第2課題

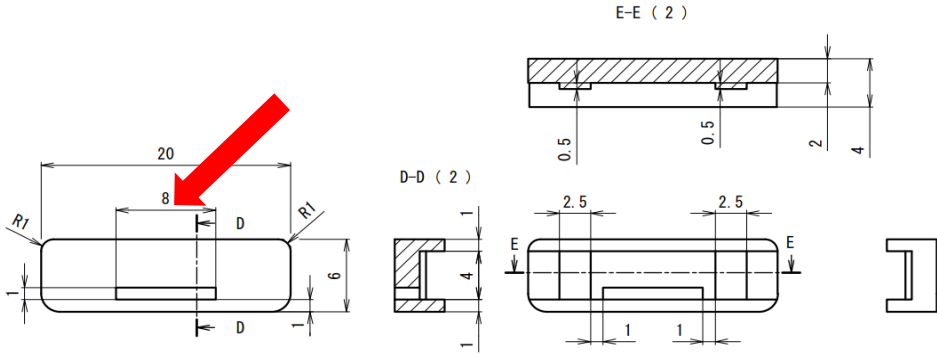
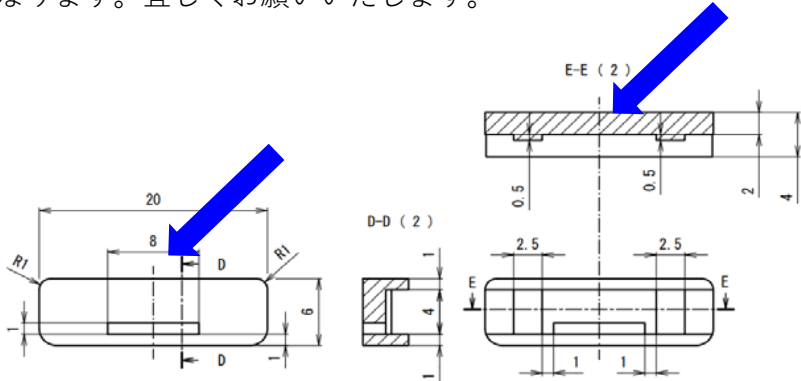
課題名	意見の種類	詳細内容※説明が分かりにくい部分は図添付	弊社回答																														
	除雪車	寸法抜け	部品①との嵌め合わせの角窓の左右位置がおそらく中央にあると思われますが、中心線を入れるか左右いずれかの端面から寸法拘束したほうが良いと思います。 	部品②のx方向のセンターに中心線を入れました。窓部8mmはセンターからの振り分けとなります。宜しくお願いいたします。 																														
	除雪車	誤記表記	表題欄の尺度が図面と違う <table border="1"><tr><td>金型の名称</td><td colspan="4">第60回全国大会課題（第2課題）</td></tr><tr><td>製品の名称</td><td colspan="4">除雪車</td></tr><tr><td>材質</td><td>ポリスチレン</td><td>収縮率</td><td>0.5%</td><td>1/1 A3</td></tr></table> 	金型の名称	第60回全国大会課題（第2課題）				製品の名称	除雪車				材質	ポリスチレン	収縮率	0.5%	1/1 A3	適切な尺度に変更いたしました。 <table border="1"><tr><td>課題の名称</td><td colspan="4">第60回技能五輪全国大会 プラスチック金型職種 競技課題2</td></tr><tr><td>製品の名称</td><td colspan="4">除雪車</td></tr><tr><td>材質</td><td>ポリスチレン</td><td>収縮率</td><td>0.5%</td><td>2:1 A3</td></tr></table> 	課題の名称	第60回技能五輪全国大会 プラスチック金型職種 競技課題2				製品の名称	除雪車				材質	ポリスチレン	収縮率	0.5%	2:1 A3
金型の名称	第60回全国大会課題（第2課題）
